**Verslag huishoudelijke elektrische installatie op laagspanning en zeer lage spanning****Algemeen:**

Referentie: 005-20260714-02	Datum controle: 14/07/2026
Keurder: 005

Eigenaar:	Nico Jaeken	EAN-code:	Onbekend
Adres installatie:	Kanaallaan 38, 3960 - Bree	Nummer teller(s):	1LGZ0569315824
		Distributienetbeheerder installatie:	Fluvius
Datum uitvoering installatie: ☐ Vóór 01/10/1981 ☒ Tussen 01/10/1981 en 01/06/2020 ☐ Vanaf 01/06/2020			
Type: ☒ Wooneenheid ☐ Niet-huishoudelijk ☐ PV ☐ Batterij ☐ Laadpaal

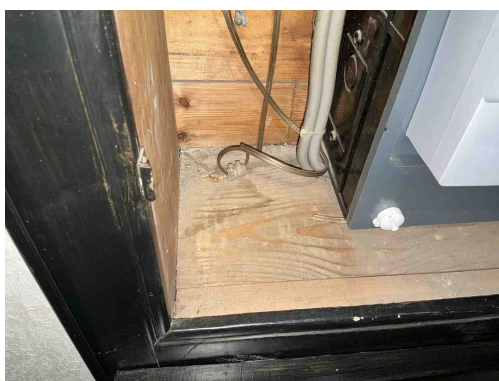
D24 - De differentieelstroombeschermingsinrichtingen die worden geplaatst in huishoudelijke installaties dienen tenminste van het type A te zijn (Boek 1: 5.3.5.3).

Opmerking: Hoofddiff

B29 - Het elektrisch verdeelbord in een huishoudelijke ruimte is niet voorzien van een deur (Boek1: 5.3.5.1).

Opmerking: Bord 1

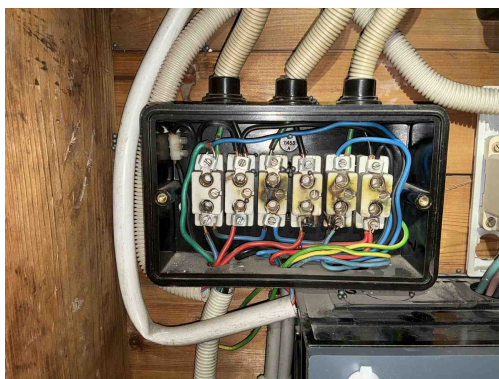
C35 - Er zijn doorverbindingen gemaakt met lusterklemmen; er kon niet aangetoond worden dat deze klemmen geschikt zijn voor de aanwezige spanning, stroom en draadsectie en dat ze "CE" zijn (Boek 1: 1.4.2.1.).

Opmerking: Verdeelbord, bord 2

C27 - Het gebruik van geleiders van het type VTLMb (côte-à-côte) is niet toegestaan (Boek 1: 1.4.2.1).

Opmerking: Oa Verdeelbord, kelder

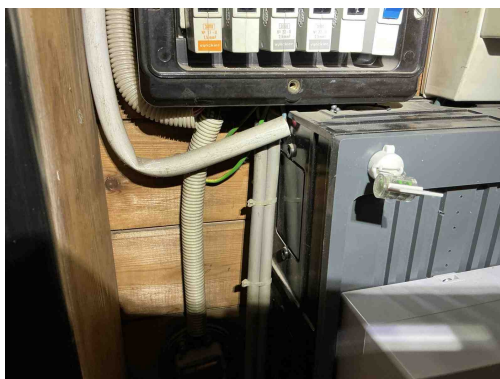
C35 - Er zijn doorverbindingen gemaakt met lusterklemmen; er kon niet aangetoond worden dat deze klemmen geschikt zijn voor de aanwezige spanning, stroom en draadsectie en dat ze "CE" zijn (Boek 1: 1.4.2.1.).

Opmerking: Verdeelbord, bord 2

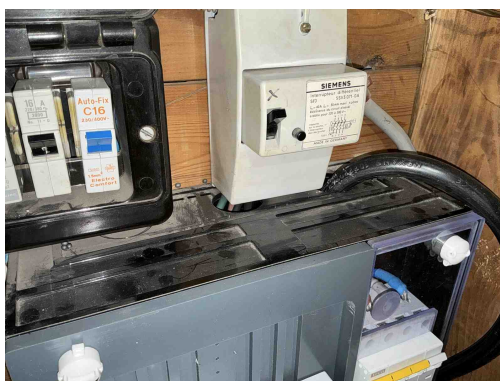
C21 - Het gebruik van geleiders van het type VOB, zonder bijkomende afscherming is niet toegestaan (Boek 1: 5.2.9.6).
Opmerking: Verdeelbord

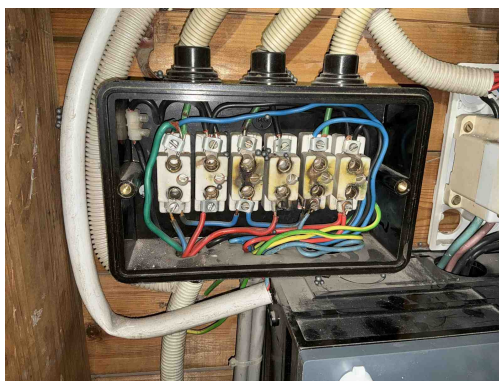
C21 - Het gebruik van geleiders van het type VOB, zonder bijkomende afscherming is niet toegestaan (Boek 1: 5.2.9.6).
Opmerking: Verdeelbord

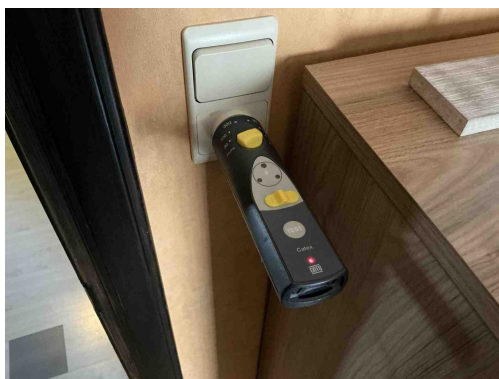
T11 - De contactdozen waarvan de toegekende stroomsterkte maximaal 16A en de toegekende spanning maximaal 250V bedraagt en niet bedoeld zijn voor de voeding van een of meerdere verbruikstoestellen voor een specifiek doel en niet geplaatst zijn in of op schakel- en verdeelborden, beschikken niet of IPXX-D (incl. gemeenschappelijke delen residentieel geheel) (Boek 1: 4.2.2.3/5.3.5.2).

Opmerking: Oa badkamer 1, keuken, badkamer 2

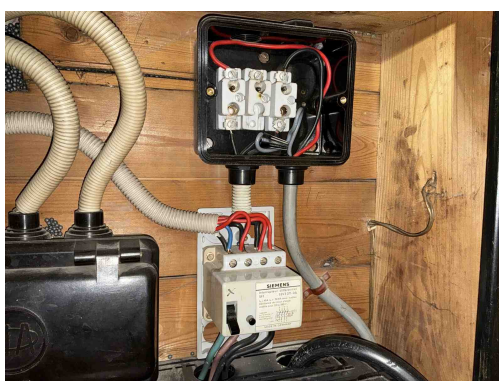
A16 - Er is geen continuïteit van de beschermingsgeleider van de contactdoos (Boek 1: 5.4.3.4).
Opmerking: Oa slpk 3, badkamer 2
